## **Verkeersveiligheidsaudit**

**N270 Deurne - Limburgse grens**

Breda, 11 december 2017

| <b>Tekening(en) waarop audit is uitgevoerd</b> | Planstudie N270 Deurne, Voorontwerp, 01-09-2017, blad 1 t/m 3, Arcadis   |

afbeelding 2.1: Bevinding 1.1 bij aansluiting Walsberg.

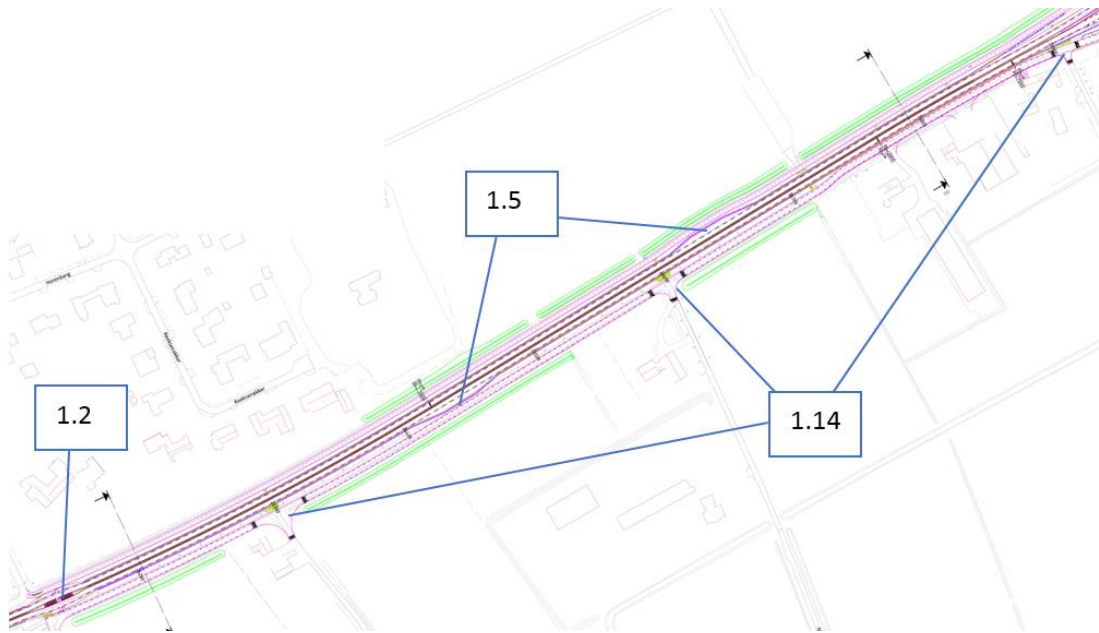
| Nummer | Beschrijving van het probleem  | Oplossingsrichting  |
|--------|--|---|
| 1.1    | <p>De hoofdrijbaan van de N270 is een gebiedsontsluitingsweg buiten de bebouwde kom met een bijbehorende maximumsnelheid van 80 km/h. Dat betekent dat de weg (voornamelijk) een regionale ontsluitingsfunctie heeft.</p> <p>De aansluiting Walsberg is een ongelijkvloers kruispunt met op- en afritten op de N270. Volgens de richtlijnen (Handboek wegontwerp basiscriteria, CROW-publicatie 328, 2013) is een gelijkvloers kruispunt met voorrangsregeling de voorkeursoplossing bij een kruispunt tussen gebiedsontsluitingswegen. In dit geval sluiten functie en vormgeving van de weg dus niet goed op elkaar aan, wat voor ongewenst gebruik van de weg kan zorgen. Zo kan de vormgeving van dit kruispunt voor weggebruikers de suggestie wekken dat zij zich op een regionale stroomweg bevinden, waardoor zij mogelijk hun snelheid daar op aanpassen.</p>   | <p>Hoewel een ongelijkvloers kruispunt in beginsel veilig is, zou een gelijkvloers kruispunt beter bij het beeld en de functie van de weg passen.</p> <p>Omdat ongelijkvloerse kruispunten de suggestie kunnen wekken dat er een hogere maximumsnelheid geldt, is het wenselijk om op dit deel van de N270 de gereden snelheid te monitoren en indien nodig aanvullende maatregelen te treffen om weggebruikers te attenderen op de maximum snelheid.</p>   |

afbeelding 2.3: Bevindingen bij kruispunt Riet.

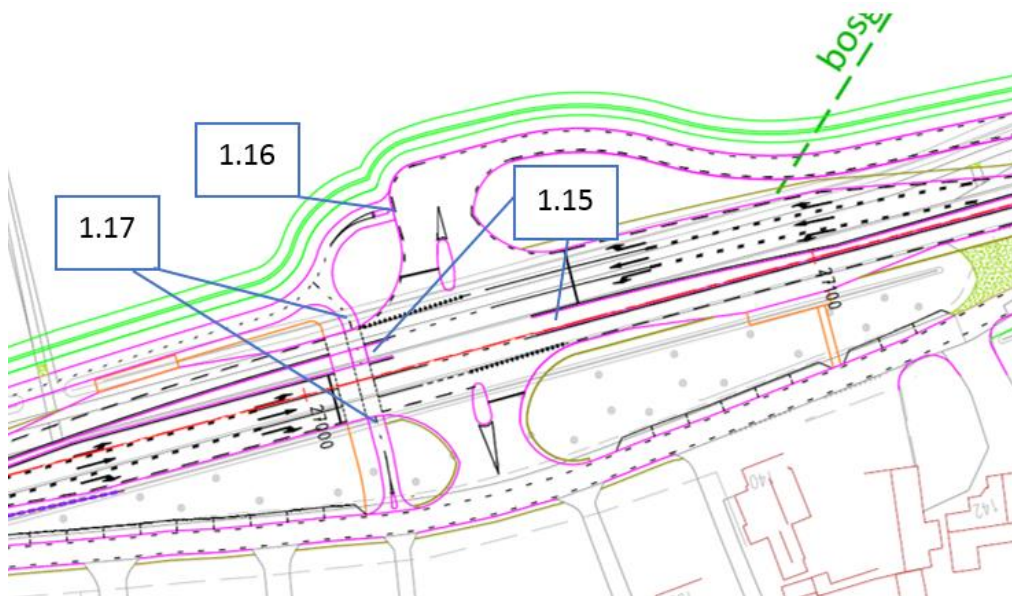
| <b>1.15</b> | Bij het kruispunt Riet is het onduidelijk of rijbaanscheiding met een markering of een verhoging is ingericht.   | Een rijbaanscheiding door middel van een verhoging is wenselijk.   |
| <b>1.16</b> | Bij het kruispunt Riet is de aansluiting van het fietspad op de noordelijke parallelweg niet optimaal vormgegeven. Dit geldt met name voor fietsers die van het fietspad naar de parallelweg willen rijden. Zij moeten namelijk over het midden van de weg oversteken. In het huidige ontwerp heeft de fietser die van het fietspad afkomt, voorrang op auto's op de parallelweg. Het is echter de vraag of de fietser die voorrang ook gaat krijgen.  | Een duidelijkere vormgeving en een voorrangsregeling is op deze aansluiting gewenst. Bovendien is het wenselijk om de fietser die van het fietspad komt, voorrang te laten verlenen aan het verkeer op de parallelweg.   |

| <b>1.17</b> | Bij de fietsoversteek op het kruispunt Riet zijn geen haaiantanden in het ontwerp opgenomen. Door het ontbreken van haaiantanden is de voorrangssituatie onduidelijk, in het geval dat de verkeerslichten niet zouden werken.  | De haaiantanden moeten in het ontwerp opgenomen worden.  |

afbeelding 2.4: Bevinding 1.11 bij de Trienenbergweg.

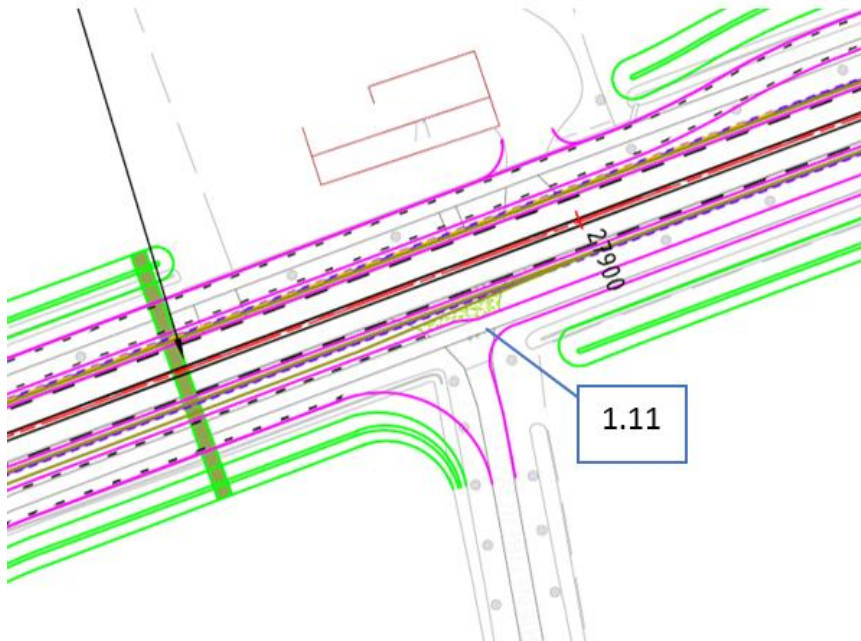
| <b>1.11</b> | De overgang van de zuidelijke parallelweg in het fietspad, ter hoogte van de Trienenbergweg, is op een manier vormgegeven die niet wenselijk is. De bocht tussen de parallelweg en de Trienenbergweg is namelijk dusdanig ruim vormgegeven, dat het een hoge snelheid in de bocht mogelijk maakt. Bovendien kan de vormgeving voor automobilisten mogelijk de suggestie wekken, dat zij rechtdoor het fietspad op mogen rijden.  | Aanpassing van de vormgeving van deze overgang is wenselijk. Het is wenselijk om het kruispunt en de boogstralen vorm te geven op een manier die bijdraagt aan het terugbrengen van de snelheid. Verder is het wenselijk om het risico op doorrijden van auto's over het fietspad zo klein mogelijk te maken, bijvoorbeeld door middel van bebording en markering. |

afbeelding 2.5: Bevindingen bij kruispunt Nachtegaalweg.

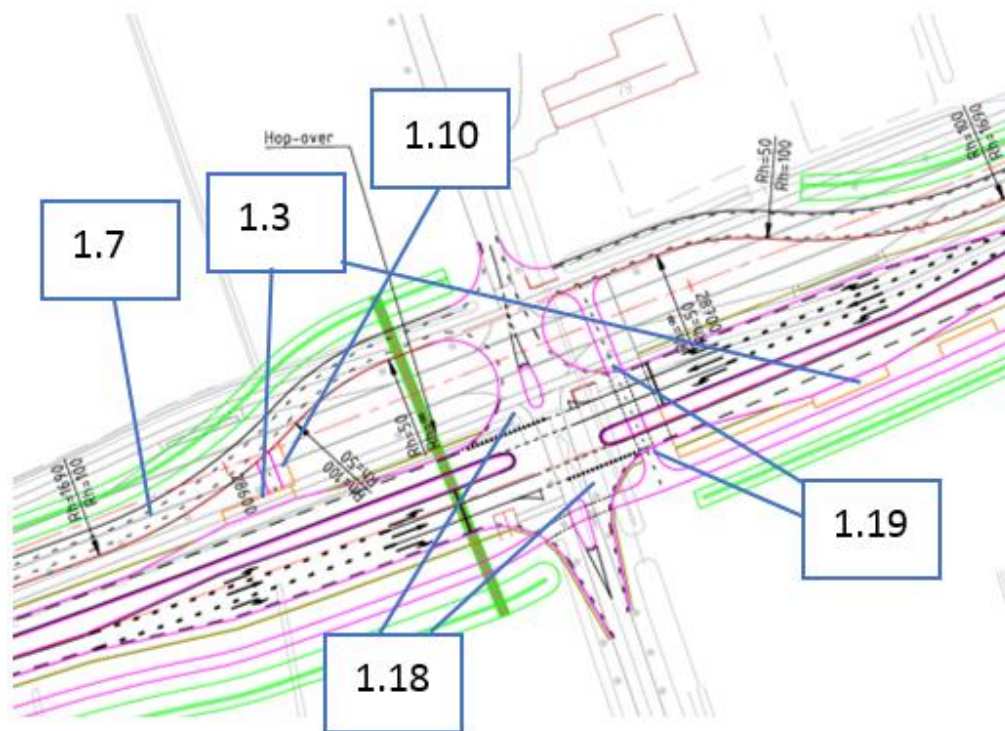
| <b>1.18</b> | Bij het kruispunt Nachtegaalweg ontbreekt een stopstreep op de zijtakken. Hierdoor is het onduidelijk waar weggebruikers zich voor de verkeerslichten op moeten stellen. Deze onduidelijke situatie kan voor ongewenste verkeerssituaties zorgen.  | Een stopstreep moet in het ontwerp opgenomen worden.   |
| <b>1.19</b> | Bij de fietsoversteek op het kruispunt Nachtegaalweg zijn geen haaiantanden en stopstreep in het ontwerp opgenomen. Door het ontbreken van een stopstreep is onduidelijk waar fietsers zich op moeten stellen. Door het ontbreken van haaiantanden is de voorrangssituatie onduidelijk, in het geval dat de verkeerslichten niet zouden werken.  | De haaiantanden en stopstrepen moeten in het ontwerp opgenomen worden.   |

afbeelding 2.6: Bevinding 1.12 bij de Kanveldweg.

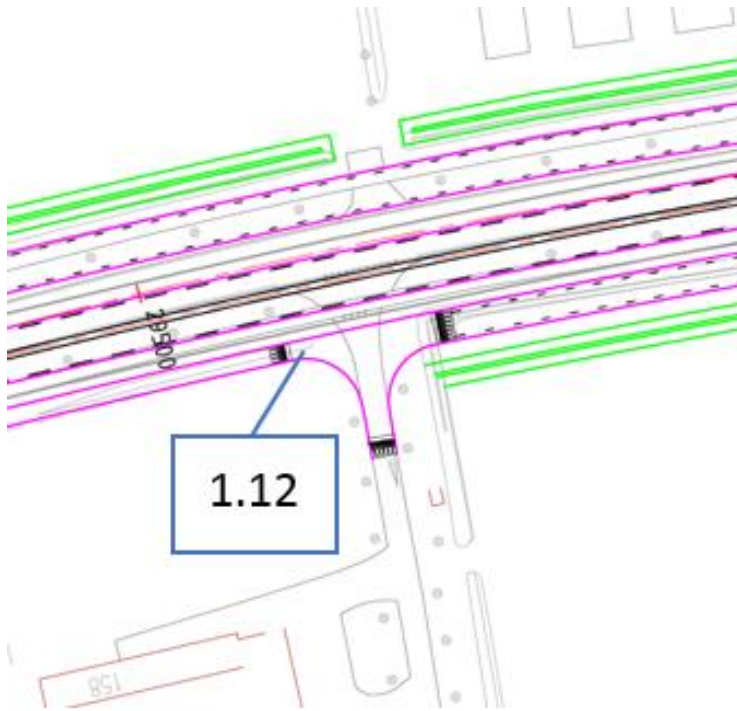
| <b>1.12</b> | De overgang van fietspad naar parallelweg ter hoogte van de aansluiting van de Kanveldweg is zodanig vormgegeven dat voor automobilisten mogelijk niet duidelijk is dat sprake is van een overgang naar een fietspad. Hierdoor bestaat mogelijk het risico dat automobilisten het fietspad oprijden.<br>De opdrachtgever heeft aangegeven dat een klein stuk van het fietspad in werkelijkheid nog parallelweg zal zijn, omdat het de toegang tot een weiland vormt. Dit neemt niet weg dat de vormgeving van het plateau kan zorgen voor een risico op doorrijdende auto's. Bovendien is in het ontwerp ook de overgang van parallelweg naar fietspad niet duidelijk.                           | Het is wenselijk om het risico op doorrijden van auto's over het fietspad zo klein mogelijk te maken. Het anders vormgeven van het plateau en de overgang van parallelweg naar fietspad en/of het toepassen van markering om het wegverloop (de bocht om) te verduidelijken, kan hieraan bijdragen.  |

afbeelding 2.7: Bevindingen bij kruispunt Limburgse grens.

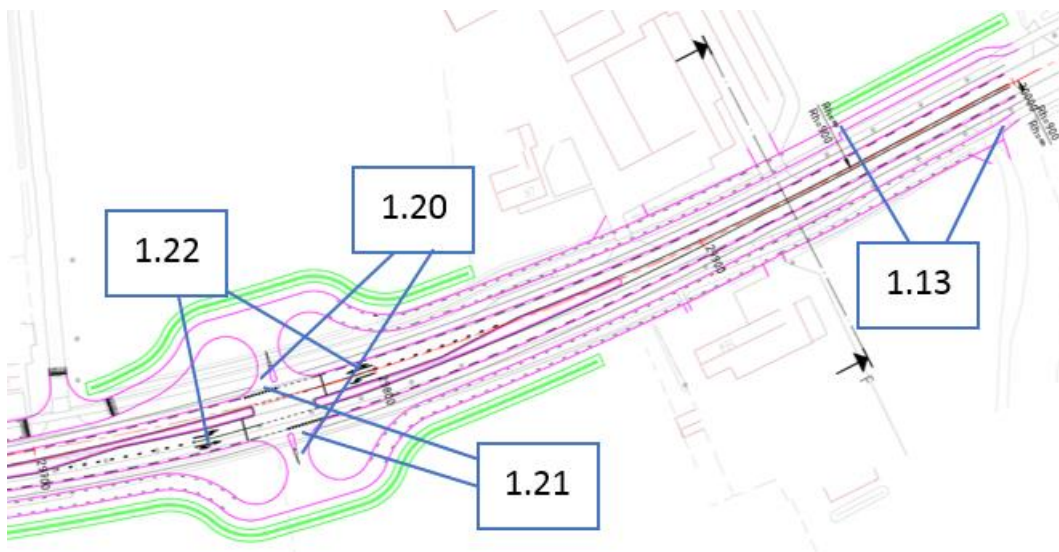
| <b>1.13</b> | Bij de Limburgse grens loopt de parallelweg over in een fietspad. De parallelweg loopt zowel op de noordelijke als zuidelijke zijde dood. Het is onduidelijk hoe deze overgang vormgegeven wordt. Hiervoor geldt dus hetzelfde als bij punt 1.11 en 1.12, de vormgeving van de overgang kan voor automobilisten de suggestie wekken, dat zij rechtdoor het fietspad op mogen rijden.   | Vormgeving van deze overgangen moet verduidelijkt worden. Het is wenselijk om het risico op doorrijden van auto's over het fietspad zo klein mogelijk te maken.  |

| <b>1.20</b> | Het kruispunt nabij de Limburgse grens bevat in het ontwerp geen oversteek voor (brom)fietsers. Het is dan ook onduidelijk hoe (brom)fietsers hier over dienen te steken. Het is onwenselijk dat het fietsverkeer vanaf de parallelwegen zich tussen het gemotoriseerde verkeer op gaat stellen om de N270 over te steken.<br>Een fietser die de hoofdrijbaan over wil steken, heeft in het huidige ontwerp een alternatief bij het kruispunt Nachtegaalweg of op het Limburgse deel van de N270. In de praktijk zal vrijwel geen enkele fietser dat doen, omdat dit zorgt voor een behoorlijke omrijtijd. | Het gewenst om een fietsoversteek op te nemen bij het kruispunt nabij de Limburgse grens. Wanneer er toch voor gekozen wordt om geen oversteek aan te leggen, moet in de regeling rekening worden gehouden met de fietser. De snelheid van fietsers moet maatgevend zijn. Dit betekent bijvoorbeeld dat de ontruimingstijden langer moeten zijn. |
| <b>1.21</b> | Een stopstreep ontbreekt op de zijtakken van het kruispunt nabij de Limburgse grens. Hierdoor is het onduidelijk waar weggebruikers zich voor de verkeerslichten op moeten stellen. Deze onduidelijke situatie kan voor ongewenste verkeerssituaties zorgen.   | Een stopstreep moet in het ontwerp opgenomen worden.   |
| <b>1.22</b> | Het kruispunt nabij de Limburgse grens heeft een gecombineerde opstelstrook voor rechtsaf en rechtdoor. Dit verhoogt het risico op kop-staart botsingen. Bestuurders die rechtdoor rijden, houden er namelijk niet altijd rekening mee dat een voorligger afremt om rechtsaf te slaan.   | In de meest gewenste situatie is er in het ontwerp een aparte opstelstrook opgenomen voor rechts afslaand verkeer.   |
